発行日: 2012年8月 27日 三友電子工業㈱ 殿 整理No: 44F- 08-017 協力工場 不良品連絡書 (株) 再発防止のため対策を記入の上、指定回答日までに原本を 調 担 鈴 提出して下さい。 192 木 12 8.27 12.8.27 指定回答日: 12.8.27 2012年 8 月 31日 映次 記 $\overline{\mathbb{Z}}$ 503462-0019 不良内容メッキ膨れ HI-FIX 256PIN PC-WMB CONN. REC. 名 品 ロットNo メッキロット:20727ZQ/20730ZQ 連絡受理日 対象数量 1,655,700pin 処 理 1. 確認内容 返却品の処置(数量明記) 別紙報告書(NO.12-07-29-@)を参照願います。 2. 発生原因 4. 流出原因 協 力 是 エ 正 3. 発生防止対策 5. 流出防止対策 場 処 記 置 入 実施日: 月 実施日: 在庫品仕掛品の確認 2012年9月11日 回答日: 在庫品 仕掛品 作成 12.9.11 11.230 12 9,11 標準類改訂 不具合ロット」以序令も月診れずり刻里フェレ 対策後、12.09.08.1、K.0001~12.12.24、1、N.0004の計ちの外に あいても同不見合が無い為、有効性有りと判断で致します。 承 認 確認者 (株) 確 黒岩 鈴 13.1.18 木

管理番号: 44F-08-017

件名:503462-0019 気泡・変色の件について

ENGOTT TO CETAL TOOK SO TO TO THE TOOK TO
図	番	503462-0019
品	名	HI-FIX 256PIN RECTERM
仕	様	NI2-4*+PDNI0.3-0.5*+AU0.5-0.7*(2.2MMカタメン)+AU0.5-0.7*(0.3MMカタメン)+S3
数	量	気泡:25~30% 変色:40%
めっき	ロットN	SU270712-002D1-005, SU270712-002D1-006, SU310712-003D1-006
プレス	ロットNo	12.07.26.1.H-3, 12.07.26.1.H-4, 12.07.26.1.H-8
I	状 況	対象製品の対象ロットにおいて、気泡(めっきふくれ)及び変色のご指摘があり、不具合サンプル及び
		不具合リールが返却されましたので、調査した結果及び見解をご報告致します。

別紙2-1

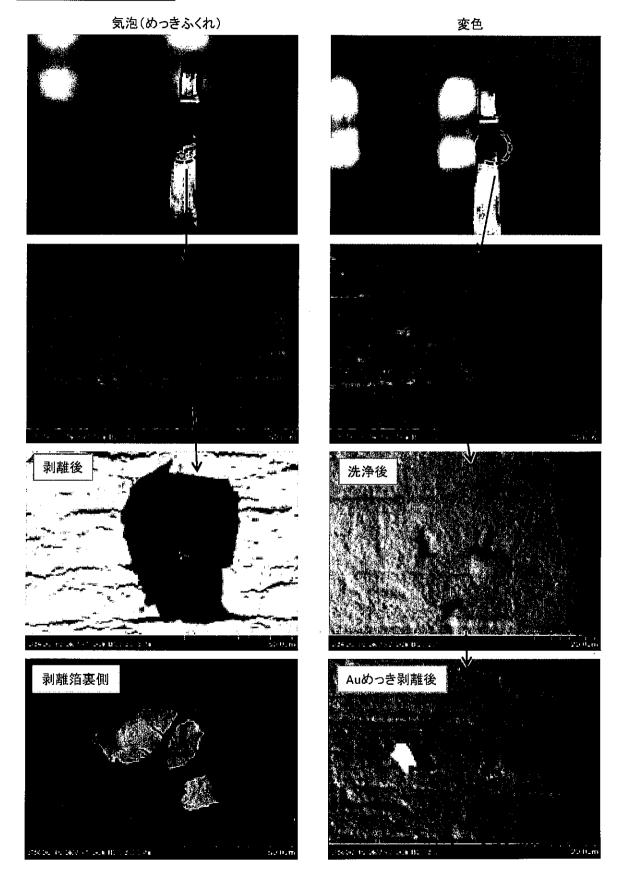
3 不具合サンプルの確認(別紙2)

(1) 気泡(めっきふくれ)

気泡はNi-Au間でめっきがふくれている事を確認致しました。

変色はNiめっき表面の凹みにより発生している事を確認致しました。

別紙2-2 気泡(めっきふくれ)サンプルのめっき剥離面の成分分析

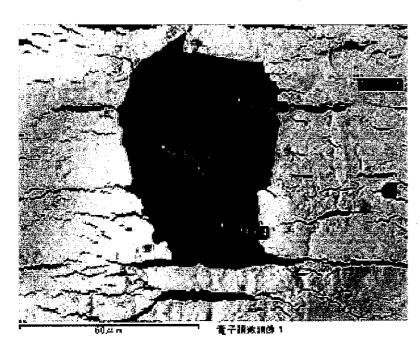
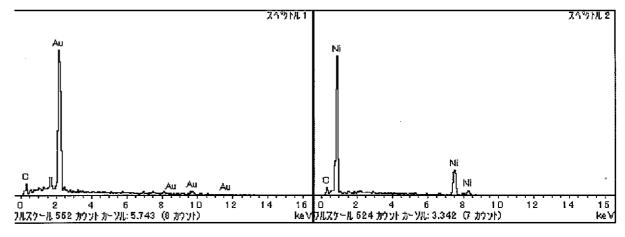
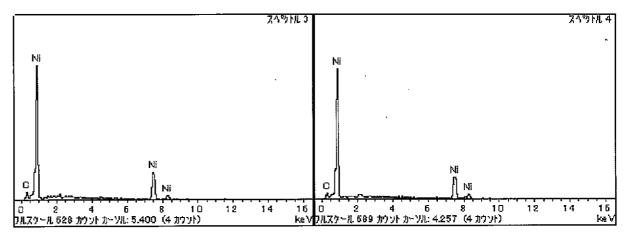
コメント:

気泡 (めっきふくれ) をテープ試験した結果、めっきが剥離致しました。

めっき剥離面からは、Ni 成分が検出されました。

別紙2-3 気泡(めっきふくれ)サンプルのめっき剥離箔の成分分析

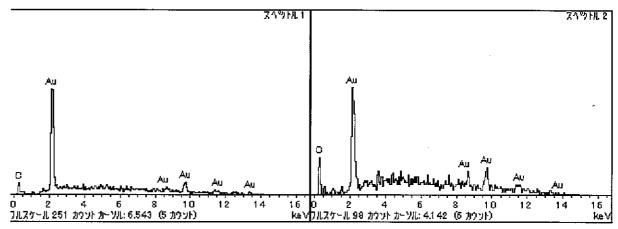
コメント :

気泡(めっきふくれ)をテープ試験した結果、めっきが剥離致しました。

そのめっき剥離箔の裏側からは、Au 成分が検出されました。
